## 川内原子力発電所 1号機

設計及び工事計画認可申請書

補足説明資料

【廃棄物搬出設備設置工事】

川内原子力発電所第1号機 設計及び工事計画認可申請書の一部補正 補正前後比較表  
【第2-2図 通信連絡設備の取付箇所を明示した図面 廃棄物搬出建屋(EL.24.8m、EL.29.3m)】

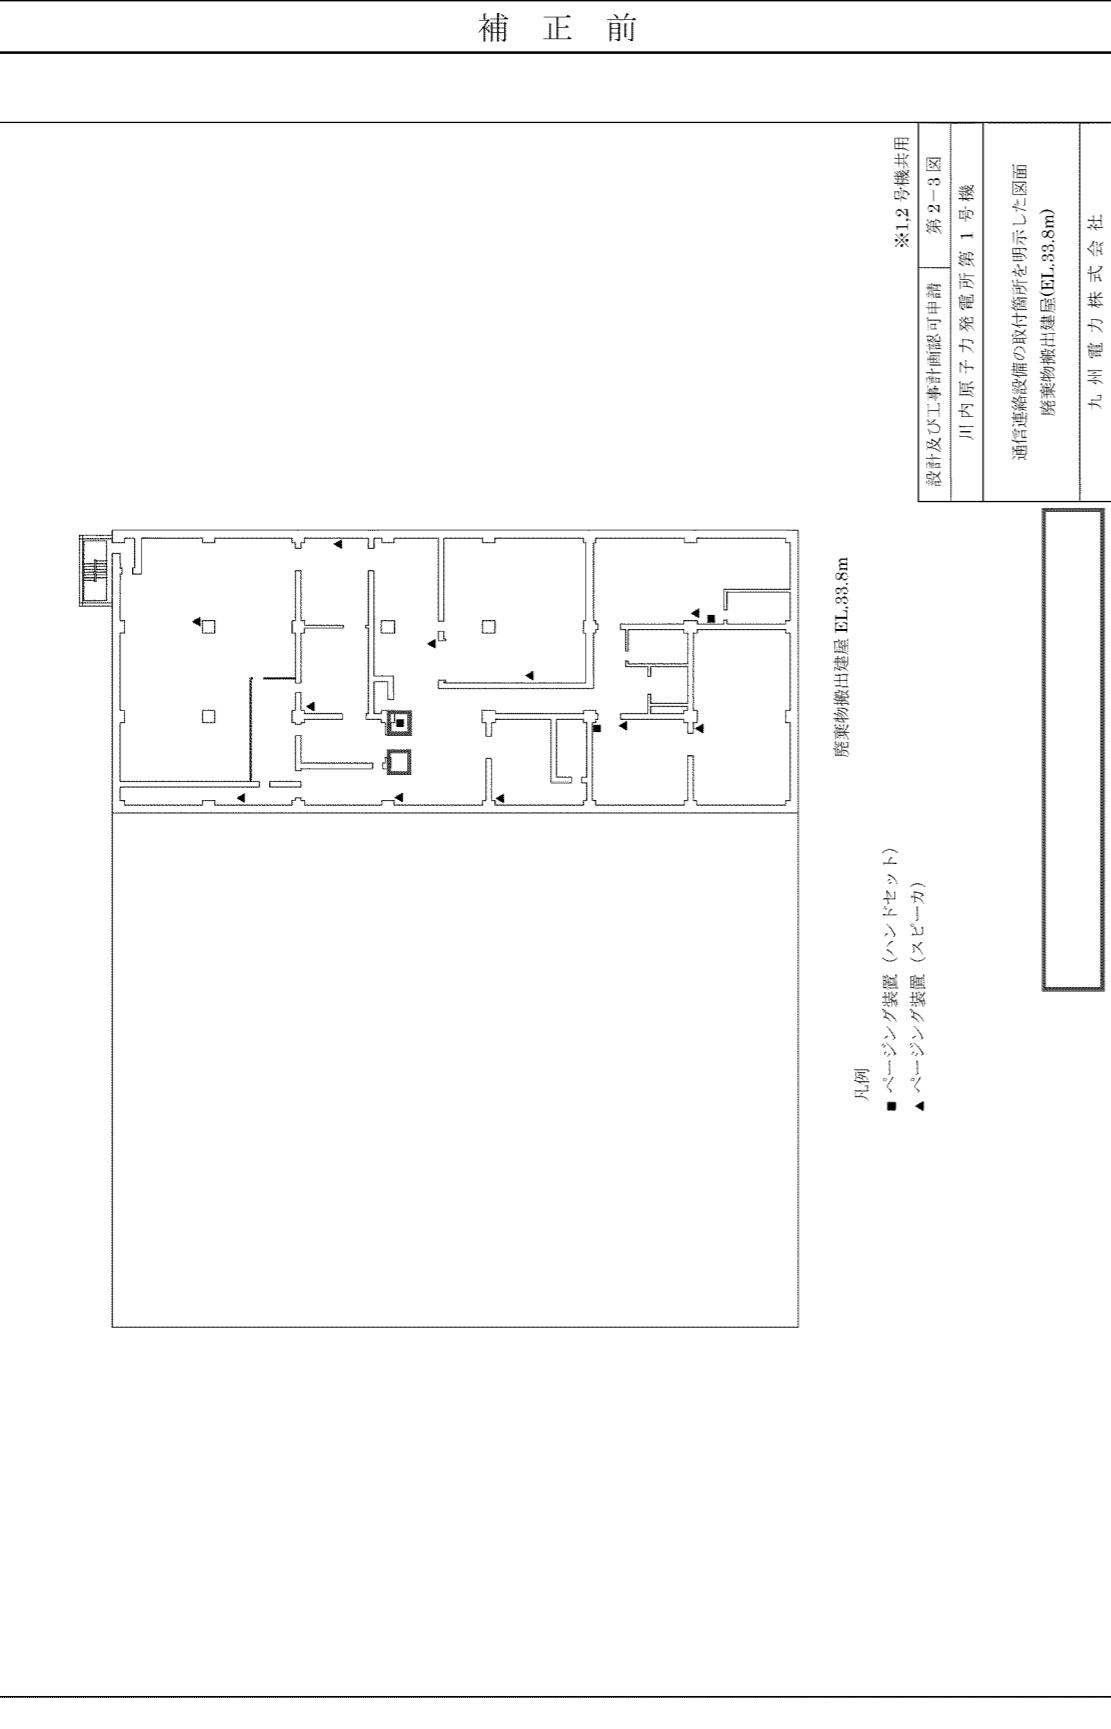
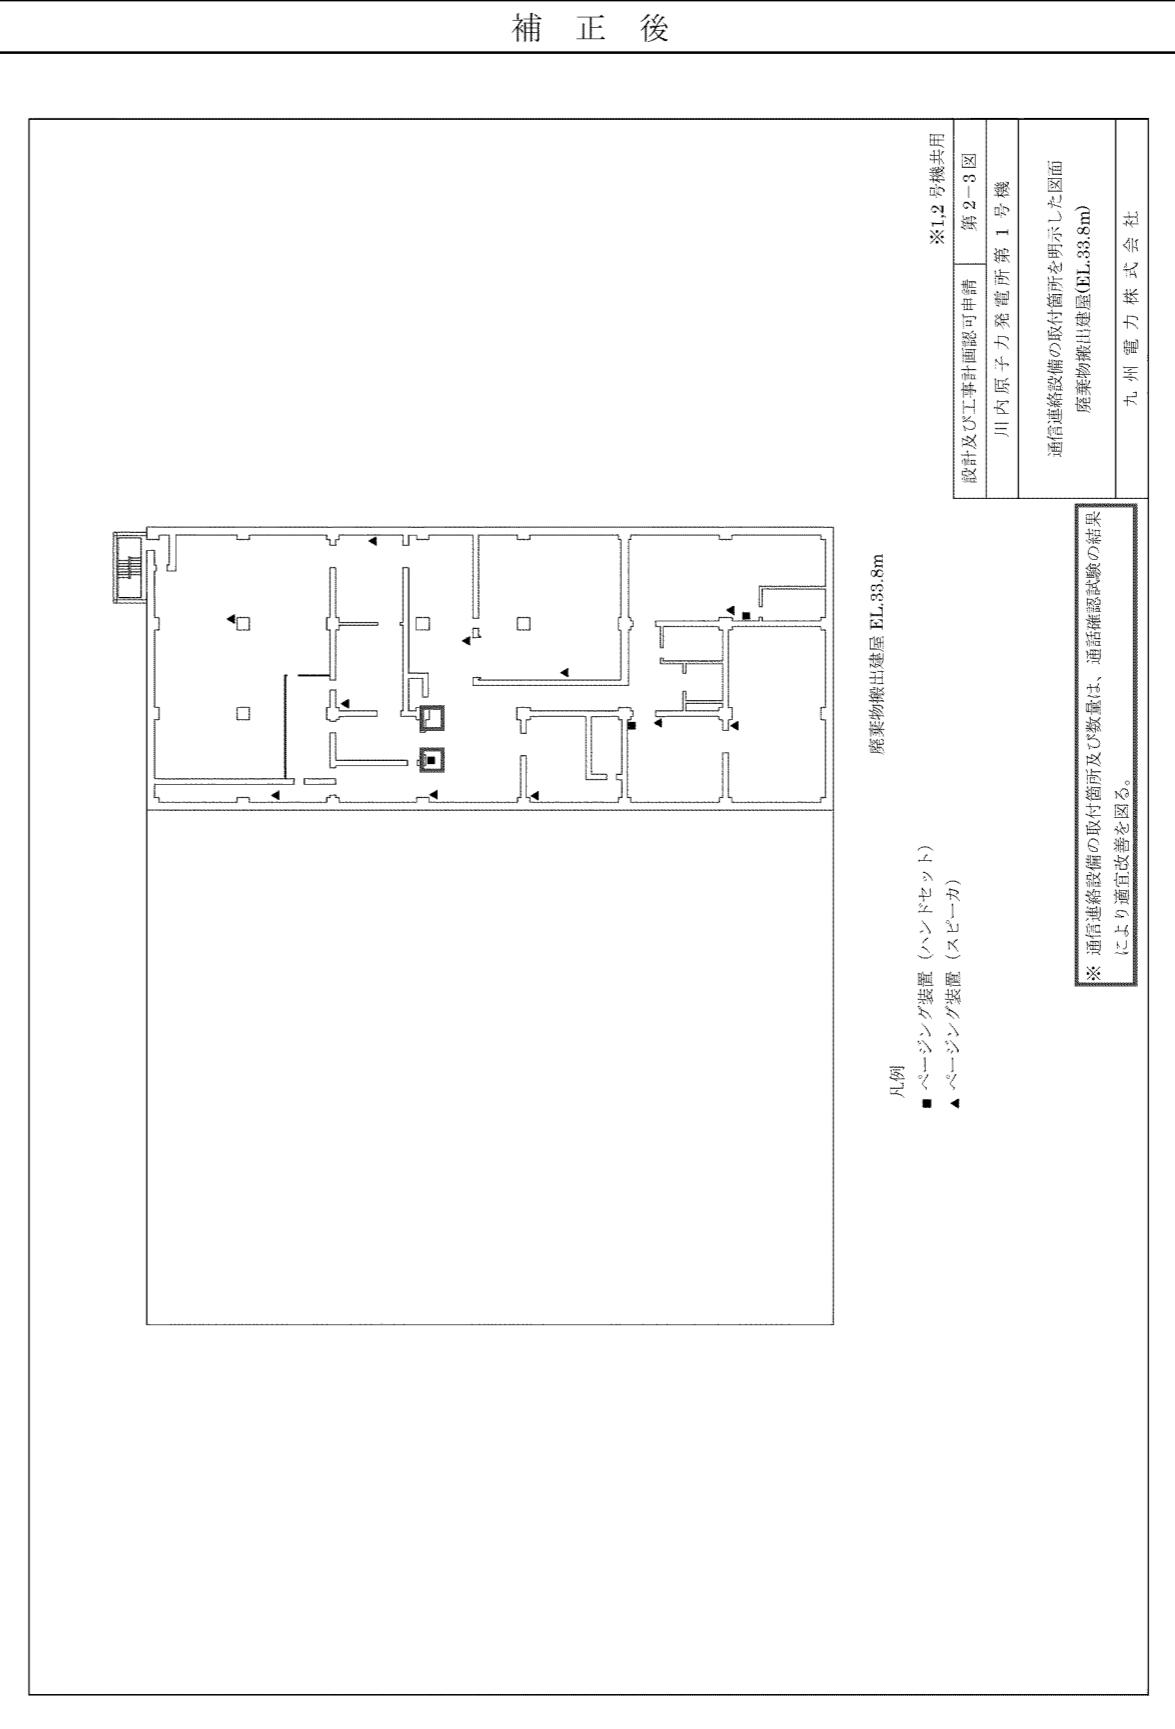
補 正 前	補 正 後	備 考																				
 <p>廃棄物搬出建屋 EL.24.8m</p> <p>廃棄物搬出建屋 EL.29.3m</p> <p>凡例</p> <ul style="list-style-type: none"> <li>■ ページング装置 (ハンドセット)</li> <li>▲ ページング装置 (スピーカ)</li> <li>● 保安電話 (固定型)</li> </ul> <p>※1,2号機共用</p> <table border="1"> <tr> <td>設計及び工事計画認可申請</td> <td>第2-2図</td> </tr> <tr> <td>川内原子力発電所第1号機</td> <td></td> </tr> <tr> <td colspan="2">通信連絡設備の取付箇所を明示した図面</td> </tr> <tr> <td colspan="2">廃棄物搬出建屋(EL.24.8m、EL.29.3m)</td> </tr> <tr> <td colspan="2">九州電力株式会社</td> </tr> </table>	設計及び工事計画認可申請	第2-2図	川内原子力発電所第1号機		通信連絡設備の取付箇所を明示した図面		廃棄物搬出建屋(EL.24.8m、EL.29.3m)		九州電力株式会社		 <p>廃棄物搬出建屋 EL.24.8m</p> <p>廃棄物搬出建屋 EL.29.3m</p> <p>凡例</p> <ul style="list-style-type: none"> <li>■ ページング装置 (ハンドセット)</li> <li>▲ ページング装置 (スピーカ)</li> <li>● 保安電話 (固定型)</li> </ul> <p>※1,2号機共用</p> <table border="1"> <tr> <td>設計及び工事計画認可申請</td> <td>第2-2図</td> </tr> <tr> <td>川内原子力発電所第1号機</td> <td></td> </tr> <tr> <td colspan="2">通信連絡設備の取付箇所を明示した図面</td> </tr> <tr> <td colspan="2">廃棄物搬出建屋(EL.24.8m、EL.29.3m)</td> </tr> <tr> <td colspan="2">九州電力株式会社</td> </tr> </table> <p>※ 通信連絡設備の取付箇所及び数量は、通話確認試験の結果により適宜改善を図る。</p>	設計及び工事計画認可申請	第2-2図	川内原子力発電所第1号機		通信連絡設備の取付箇所を明示した図面		廃棄物搬出建屋(EL.24.8m、EL.29.3m)		九州電力株式会社		<p>設計進捗に伴う変更 (ページング位置変更)</p>

川内原子力発電所第1号機 設計及び工事計画認可申請書の一部補正 補正前後比較表  
【第2-3図 通信連絡設備の取付箇所を明示した図面 廃棄物搬出建屋(EL.33.8m)】

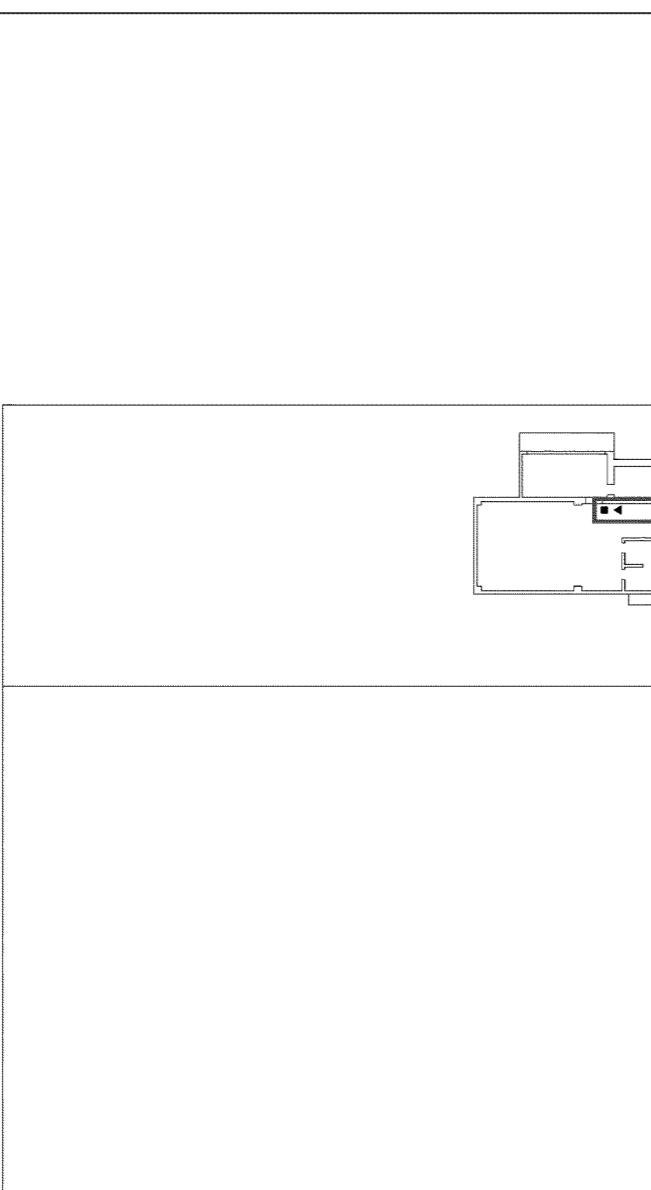
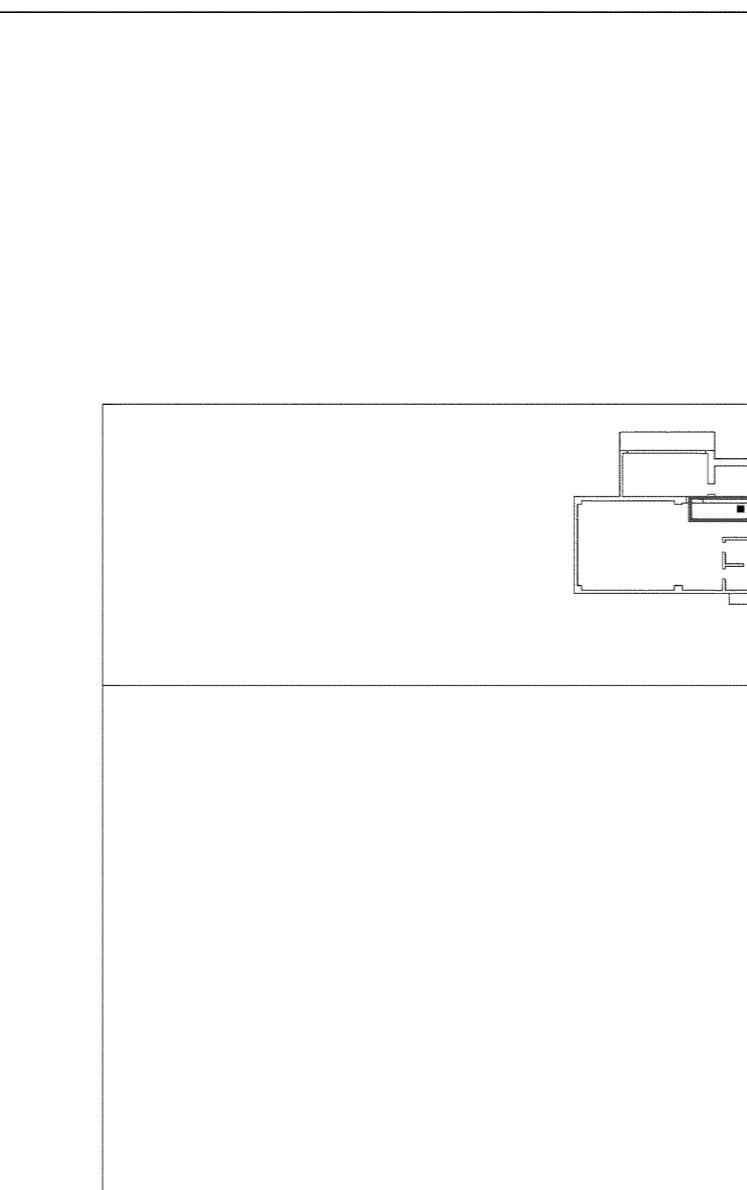
補正前	補正後	備考
 <p>廃棄物搬出建屋 EL.33.8m</p> <p>凡例  ■ ベージング装置 (ハンドセット)  ▲ ベージング装置 (スピーカ)</p> <p>※1,2号機共用  設計及び工事計画認可申請 第2-3図  川内原子力発電所第1号機  通信連絡設備の取付箇所を明示した図面  廃棄物搬出建屋(EL.33.8m)  九州電力株式会社</p>	 <p>廃棄物搬出建屋 EL.33.8m</p> <p>凡例  ■ ベージング装置 (ハンドセット)  ▲ ベージング装置 (スピーカ)</p> <p>※1,2号機共用  設計及び工事計画認可申請 第2-3図  川内原子力発電所第1号機  通信連絡設備の取付箇所を明示した図面  廃棄物搬出建屋(EL.33.8m)  九州電力株式会社</p> <p>※ 通信連絡設備の取付箇所及び数量は、通話確認試験の結果により適宜改善を図る。</p>	<p>設計進捗に伴う変更 (ページング位置変更)</p>
